Vår referanse:
17/10305-2

Vår dato:
03.02.2017

Uttale – Fv. 407 – Mindre endring av reguleringsplan m/føresegner – Gnr. 88 bnr. 103 m.fl. – Del av Sæbøtunet – Radøy kommune

Figur: Framlegg til reguleringsendring.

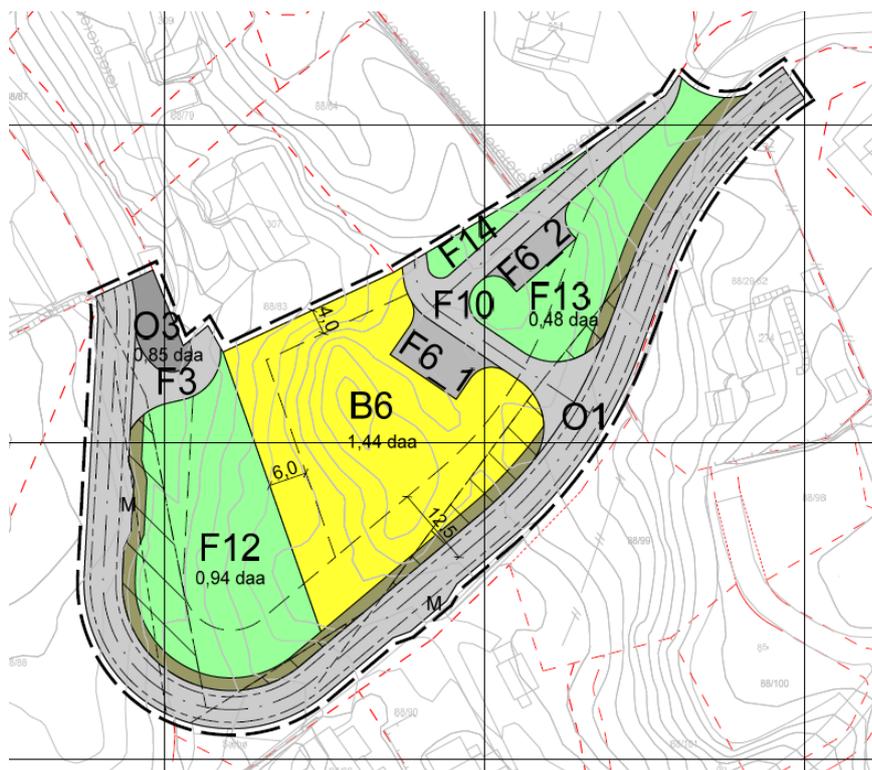
- §2 *Rekkefølgeføresegner* har satt krav til frisikt i avkøyrslse på 6x60 meter. Vi ber om at frisiktkravet påførast i plankartet. Vi ber om at frisiktkrav og svingradius kjem fram av plankartet for begge avkøyrslene (F3 og F10).
- §6 *Offentleg trafikkområde* nyttar nemninga «vegnormal 017». Vi ber om at dette vert retta opp til «...i høve til Statens vegvesen sin Vegnormal, Handbok N100».
- §9.1.1. Felles føresegner har satt krav til *svingradius på 7,5 i diameter*. Vi meiner dette må bero på ein feil, og er mindre radius enn det vi til vanleg setter i avkøyrslse. Vi går ut i frå at det er meint svingradius på 7,5 meter ($r=7,5$), og diameter 15 meter.
- Vi rår til at areal langs fylkesveg med nemning O3 og som er avgrensa av eigedomsgrensa (ikkje synleg i kart) endrar føremål frå «Annen veggrunn – Tekniske anlegg» (2018) til «Annen veggrunn – grøntareal» (2019).

- § 8.1 Spesialområde frisiktsone ved veg. I tillegg til dagens tekst ber vi om at følgande vert tatt inn: «I frisiktsone skal det ikkje vere noko sikthindrande element over 0,5 meter i planet mellom avkøyrsla og fylkesvegen»
- Plankartet skal markere «Stengt avkøyrsla» der F10 ligg i dag.

Planlegging av tiltak knytt til fylkesveganlegget, slik som avkøyrslar, må skje i samråd med Statens vegvesen. Før endringa blir vedtatt må det sendast inn tekniske teikningar med plan- og lengdeprofil som syner at avkøyrsla mellom fylkesveg og veg F10 stettar gjeldande tekniske krav i våre handbøker.
